## Tilsynsrapport til offentliggørelse

Virksomhedens navn og adresse	A. Havbundssedimentdepot - Randers, Paderup Enge Kristrup Engvej, Romalt, 8960 Randers SØ B. Havbundssedimentdepot - Stånum Enge, Kristrup Engvej, Romalt, 8960 Randers SØ C. Havbundssedimentdepot - Drastrup Kær, Kærvej, Assentoft, 8960 Randers SØ
CVR nummer	73981328
Virksomhedstype	5.4 Deponeringsanlæg >10 t/dag eller kap. >25.000 t
Tidspunkt for tilsynet	Den 2. marts 2017, kl. 10.00-15.30
Baggrunden for tilsynet	Tilsynet er et basistilsyn
Varsling af tilsynet	Den 9. feb. 2017
Deltagere fra virksomheden	Havnedirektør John Morgen (fra kl 10-12.30) og Anders Christensen (fra kl. 12.00 – 15.30)
Øvrige deltagere	Entreprenør Frede Lybech (fra kl. 12.00 – 15.30)
Tilsynet udført af	Line Højgaard Henriksen og Ann-Kathrine Aggerholm Jensen
Tilsynet omfattede	Indledende møde med opfølgning på vilkår i miljøgodkendelser givet i 2016 <ul style="list-style-type: none"><li>• Årsrapporter, herunder topografi.</li><li>• Vilkår om hegn</li><li>• Driftsinstruks og beredskabsplan</li><li>• Opbygning af diger</li><li>• Sikkerhedsstillelse</li></ul> Herefter fysisk tilsyn på felterne med fokus på adgangsforhold, sluser og opbygning a

B1 Etablering af forhøjelse af digekronerne skal ske i overensstemmelse med nedenstående figur.

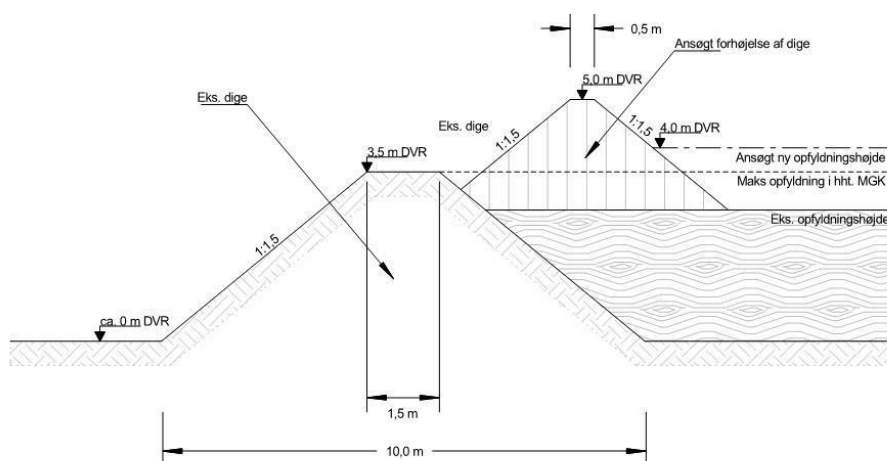
John Morgen og Frede Lybech redegjorde for, at der ikke i realiteten bliver lavet et indre dige, men at det eksisterende dige forstærkes på indersiden og på toppen, så det kan bære en forhøjning. Grunden til dette er, at det tager lang tid at bygge et dige op, pga. de specielle jordbundsforhold. Året før indspuling bygges digerne stærkere over en periode på et halvt år. Hvis der opføres et indre dige på én gang, vil det synke ned. Reelt forhøjes det eksisterende dige vha. indspulet materiale gradvist med ca. ½ meter ad gangen, og efterhånden som der bliver indspulet materiale, og der er brug for mere kapacitet. **Randers Havn sender tegning over den reelle digeopbygning til Miljøstyrelsen. Miljøstyrelsen har modtaget tegning den 3. marts 2017.**

Miljøstyrelsen har efterfølgende vurderet, at det beskrevne reelle arbejde med digerne ikke kan rummes indenfor vilkår B1 i kombination med vilkår N1.

Begrundelsen er, at man ved at anvende indspulet materiale til udbygning på digekroner og -sider tilfører forurenede materiale til digerne. Hermed er der brug for en slutafdækning, der også omfatter ydersiden af digerne og dette er ikke beskrevet i de gældende afgørelser.

**Hvis Randers Havn søger om ændring af vilkår B1 for alle tre spulefelter med frist den 15. okt. 2017 til lovliggørelse af forholdene, vil Miljøstyrelsen ikke foretage yderligere håndhævelser.**

**Desuden skal Randers Havn redegøre for kvaliteten af det allerede udførte digearbejde inden den 15. okt. 2017.**
